Compte rendu **Réunion du 21 septembre 2021**

Objet : **Contournement autoroutier d'Arles – Concertation continue**

Réunion d'information et d'échanges avec les représentants des structures de gestion des ouvrages hydrauliques de la rive gauche

Echelle : 1/30.000e
ARLES
CANAL
GRAND
RHÔNE
VIGUEIRAT
Marais des Chanoines
CANAUX
planche sud

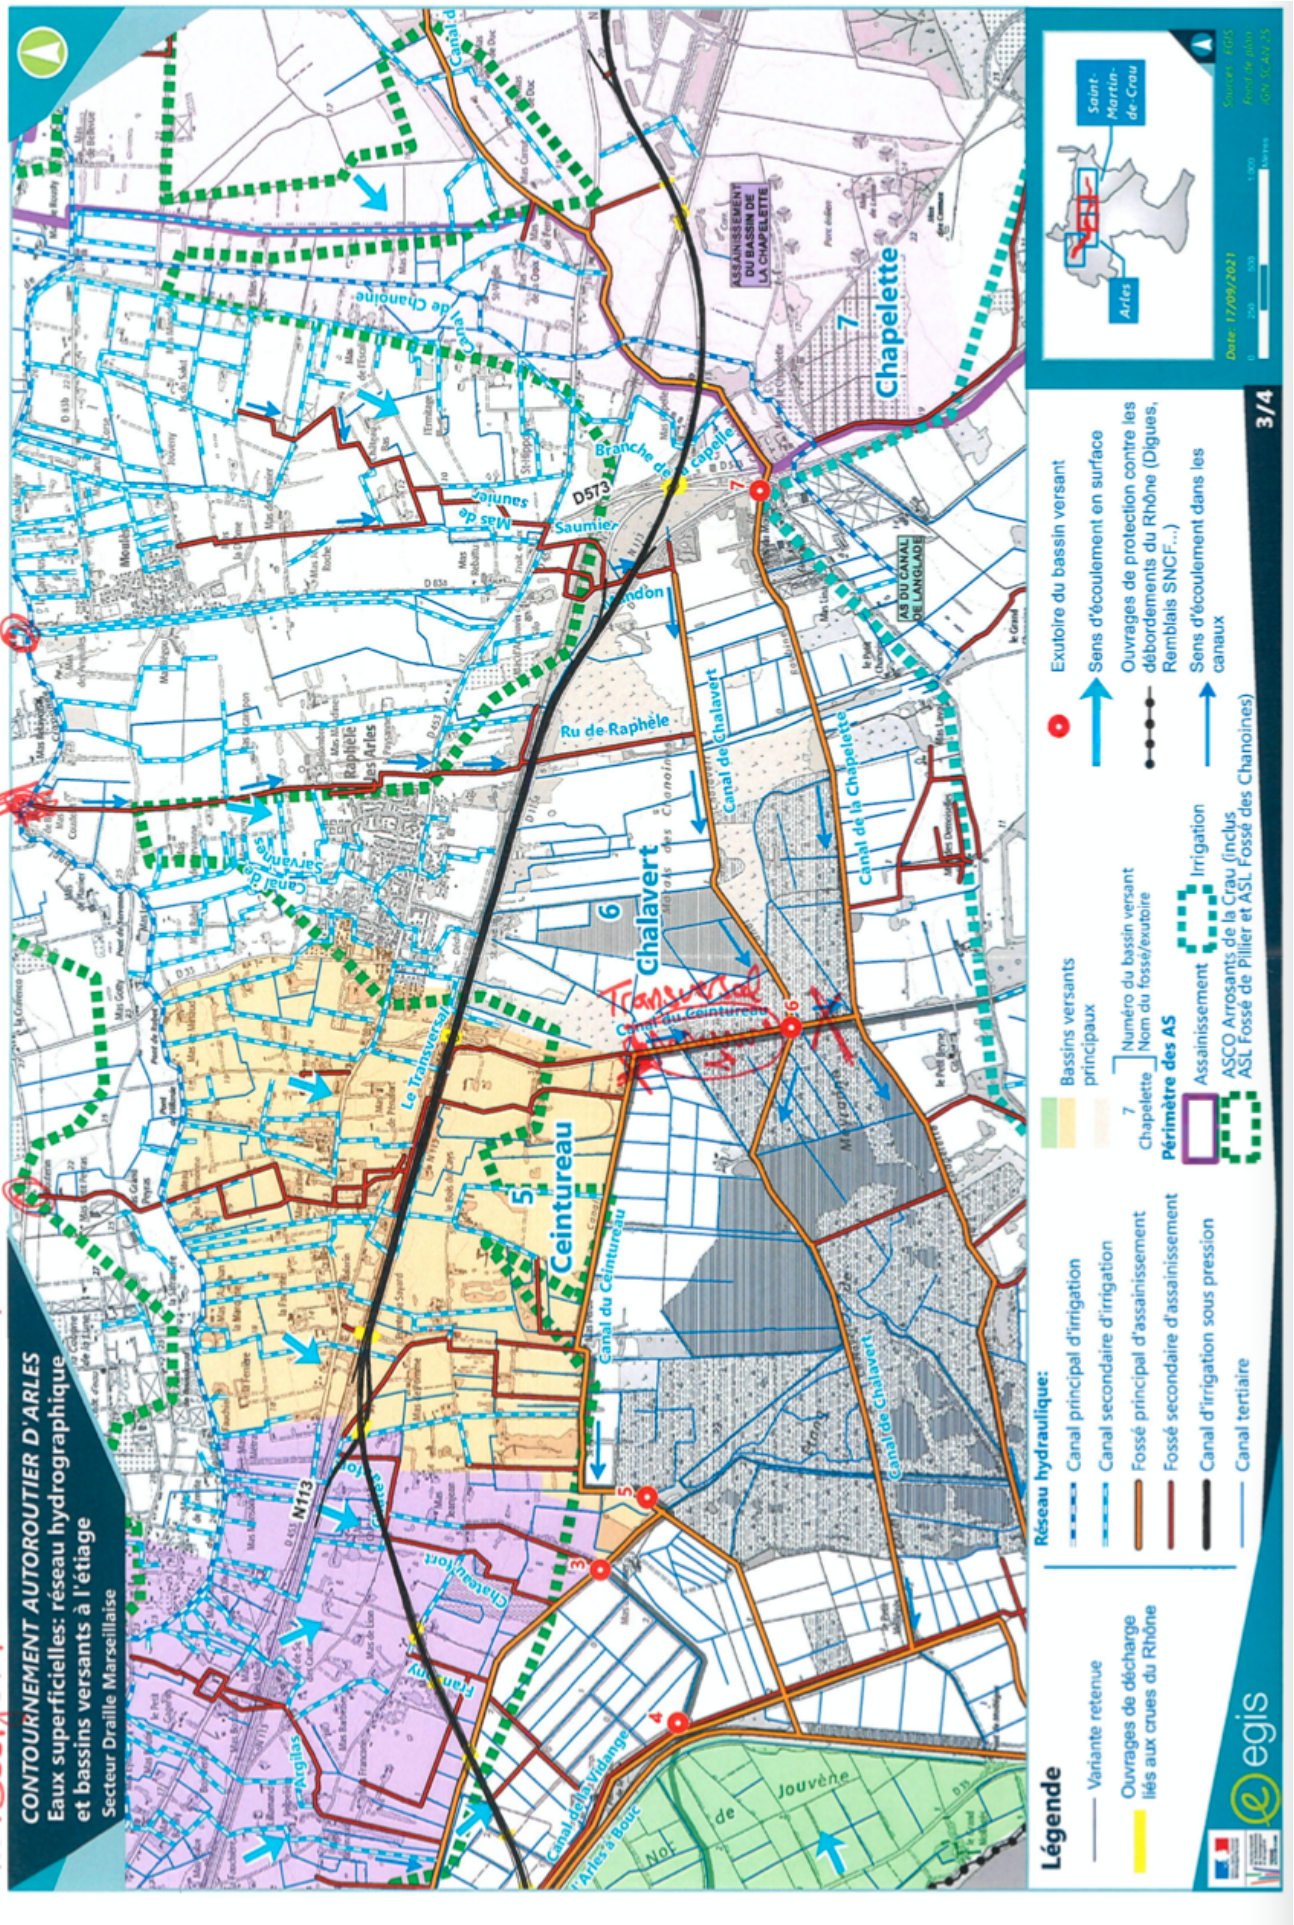
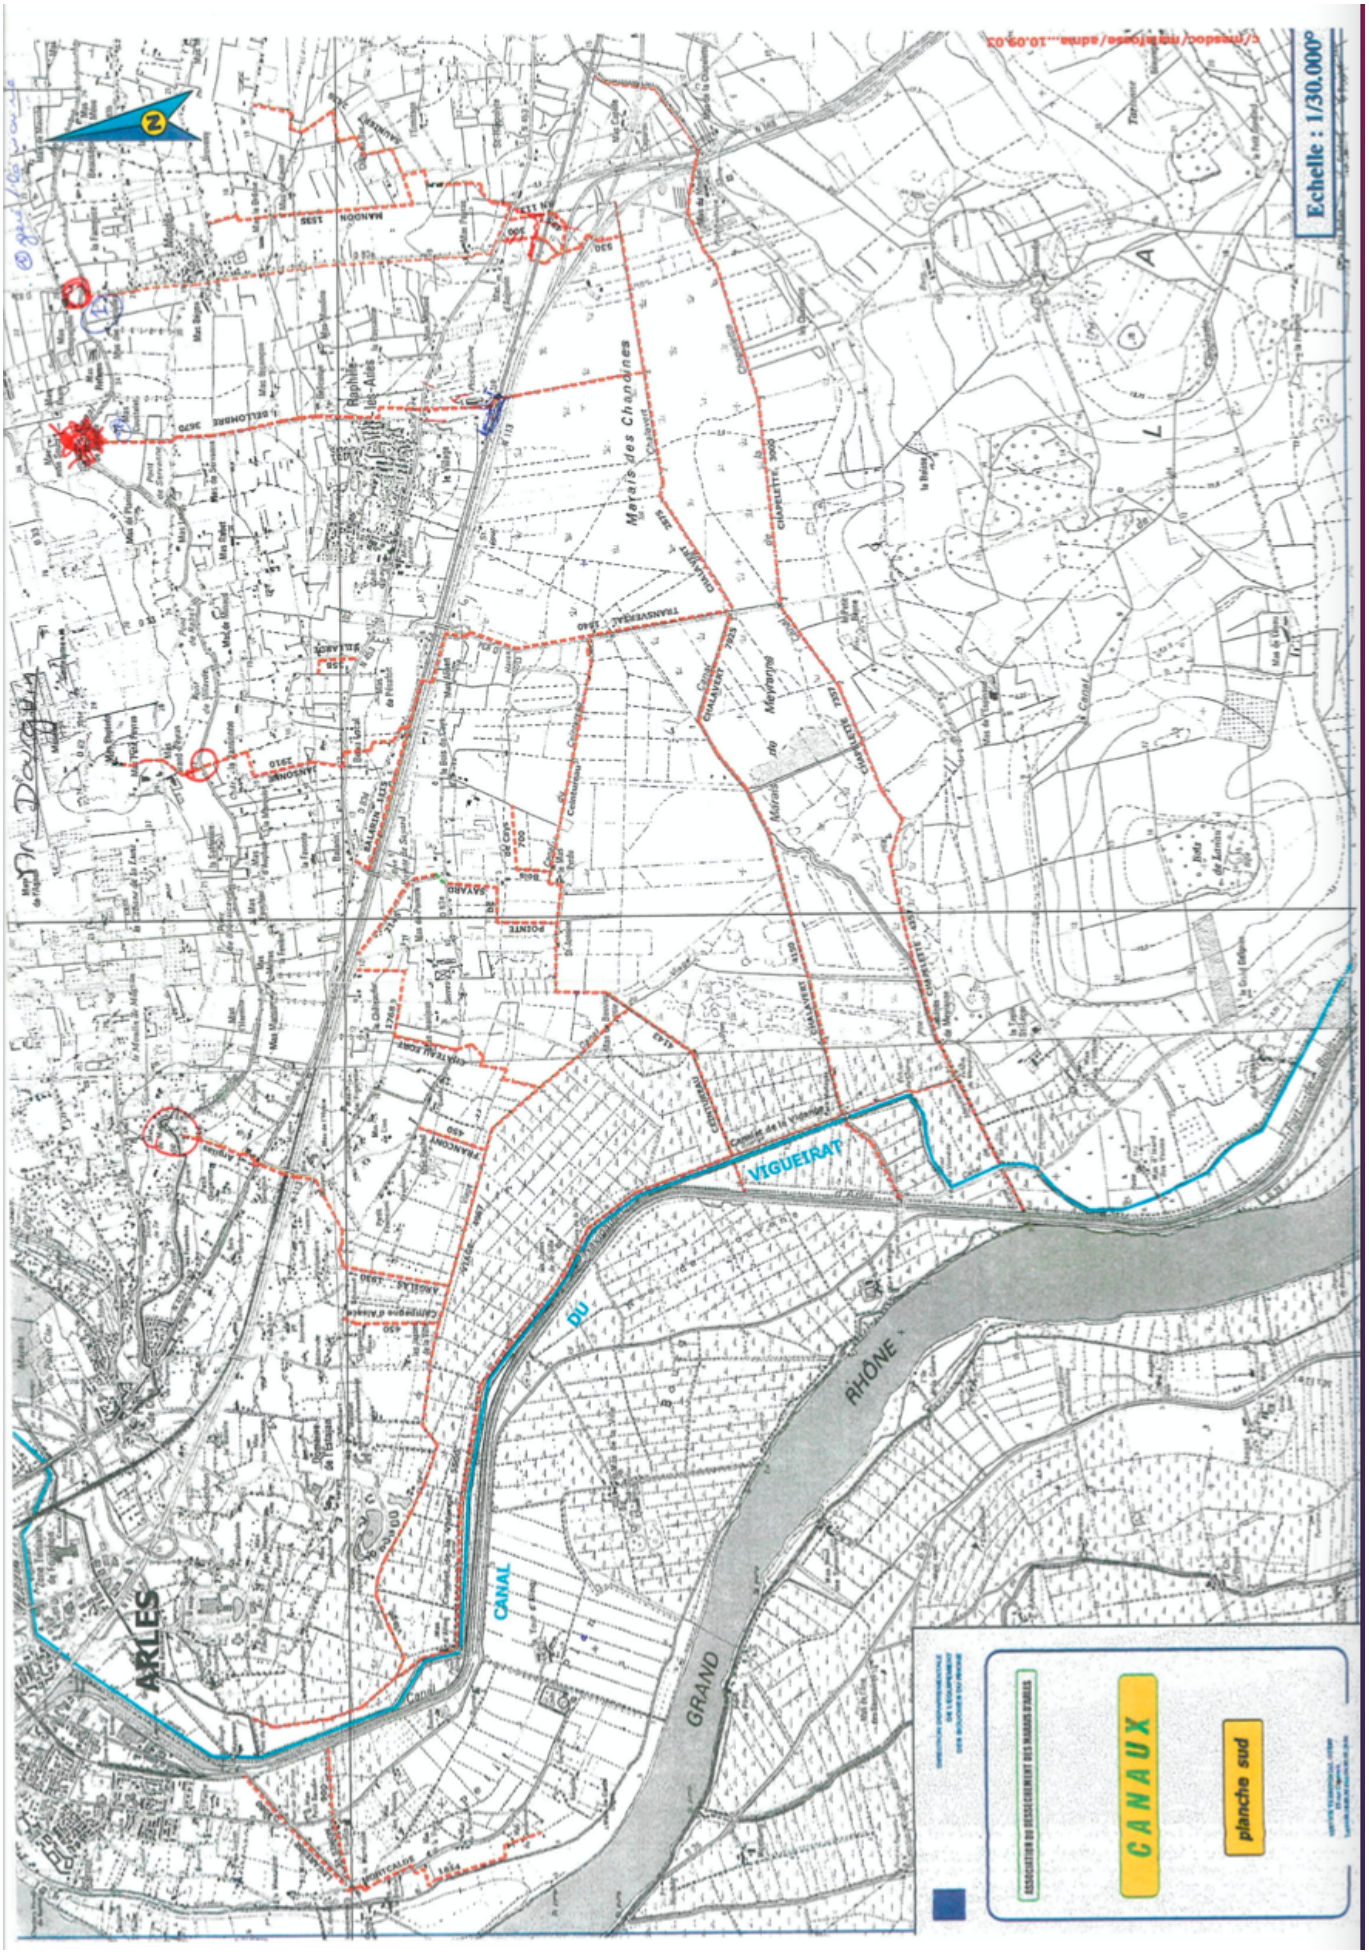
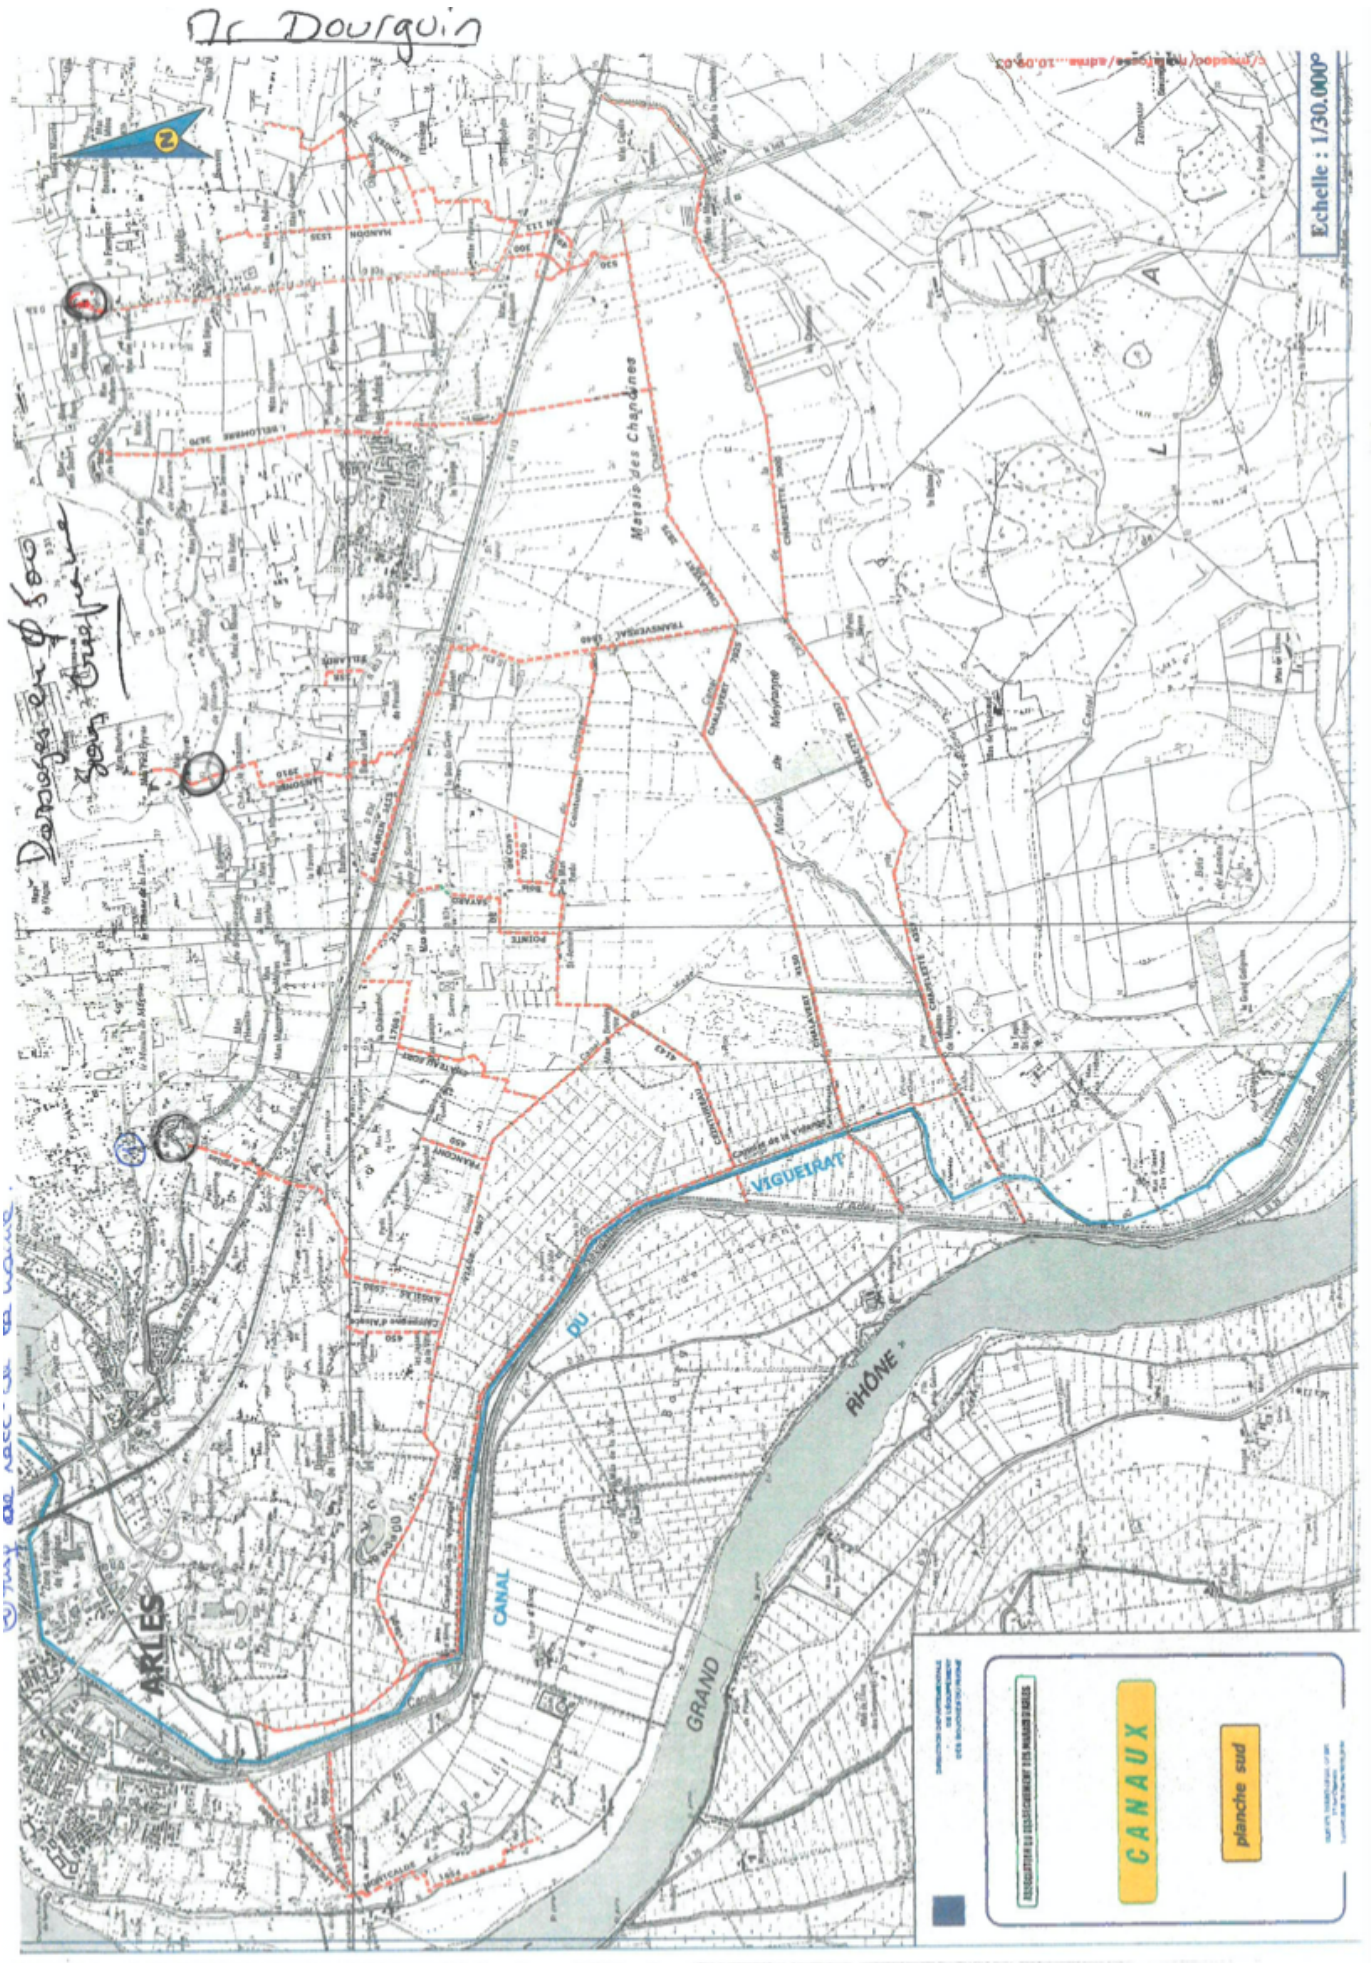
Annexe 4 : Contributions littérales des participants - ASCO Dessèchement des marais d'Arles

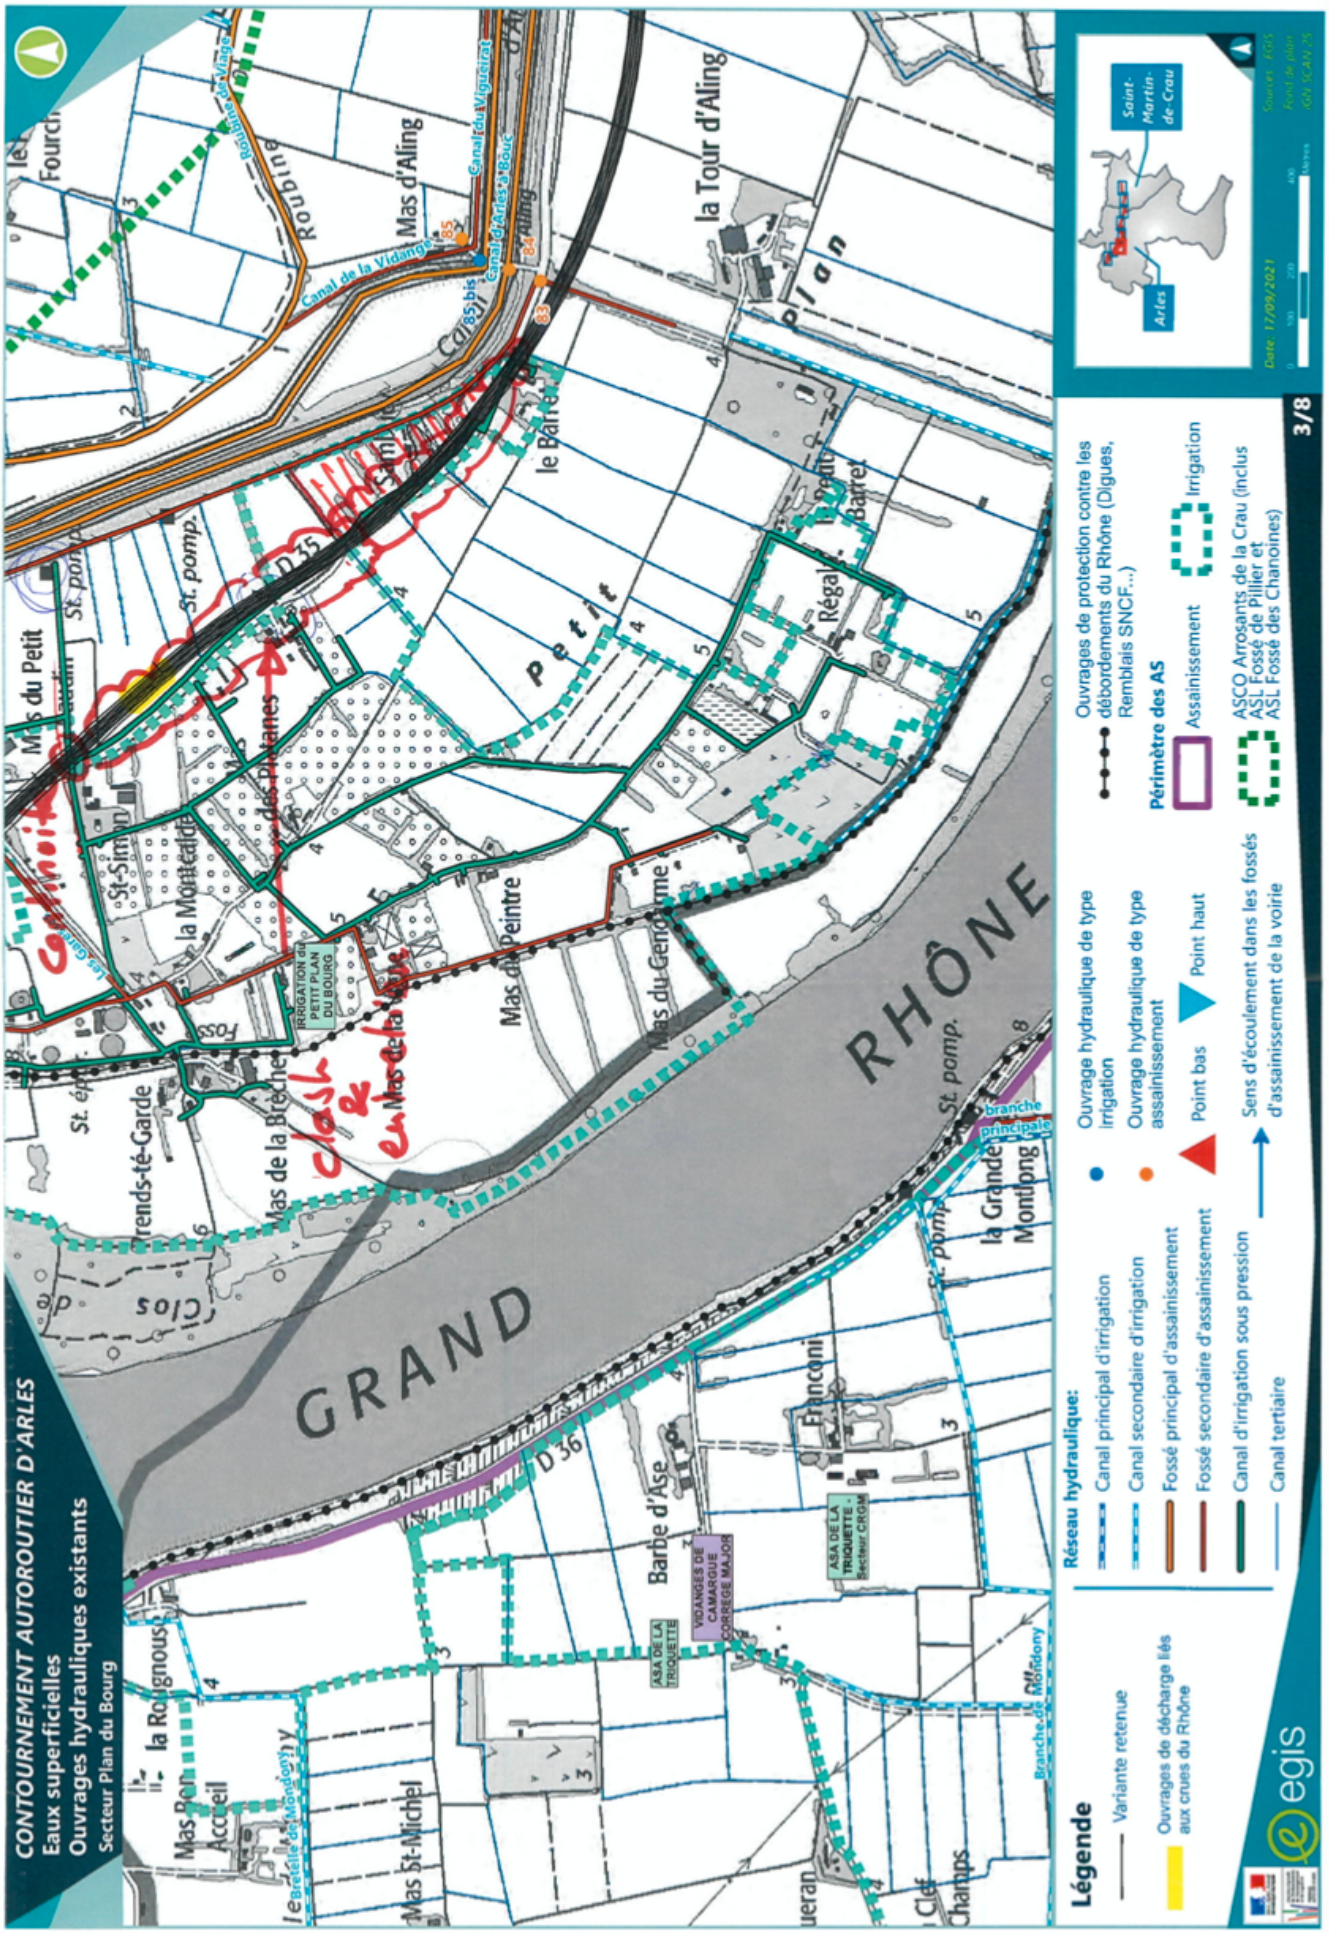
- Évaluation des surfaces impactées et compensation financière
- Rétablissement hydraulique au niveau des piles
- Un siphon sera-t-il mis en place. Quels sont les coûts d'entretien projetés ?
- Il existe aujourd'hui 4 passages au niveau du Canal de Craponne (cf. carte ci-dessus) :
    - 2 au niveau de la station de pompage
    - 1 au niveau du Nord du périmètre (début du viaduc)
- Attention au réseau sous pression
- Proposition d'un ouvrage véritable
- Aujourd'hui le réseau est enterré mais accessible
- Besoin de connaître le calendrier des travaux par rapport aux périodes d'irrigation (alimentation hebdomadaire : chevaux, …)
